AVISO DE SEGURANÇA DE CAMPO

para os Usuários Finais do
ventilador HAMILTON-C6

PN: 160021

Referência #: CER 101091

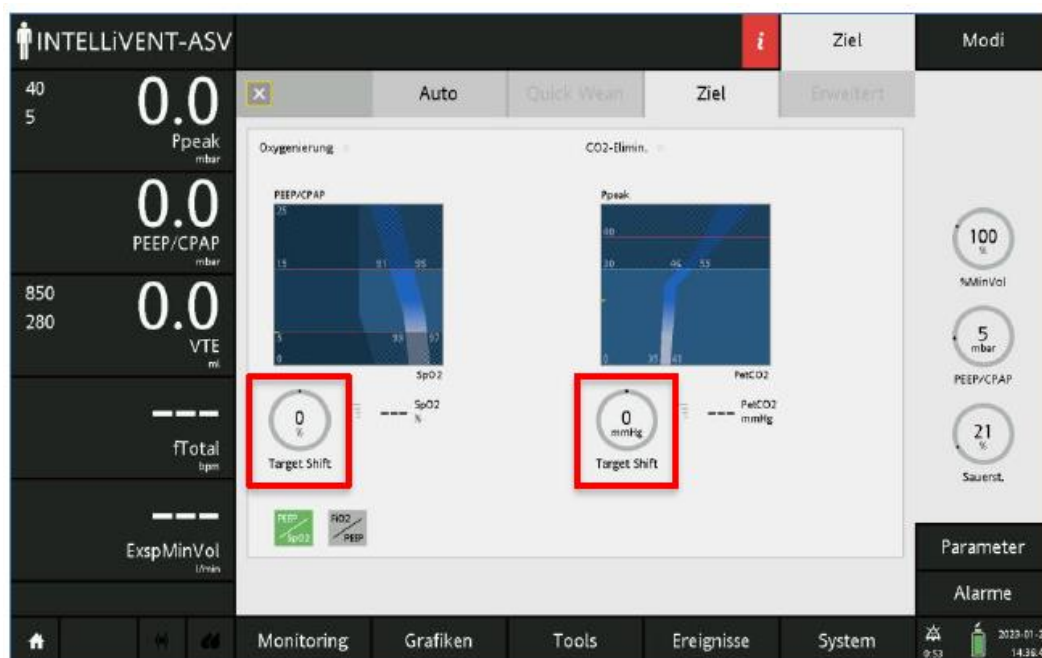
Como o problema pode ser detectado no dispositivo? O modo “ventilação de segurança” é mostrado na tela. O ventilador também soa um alarme de tom alto, que é audível e visível; isto atrai a atenção do usuário para a ventilação de segurança.
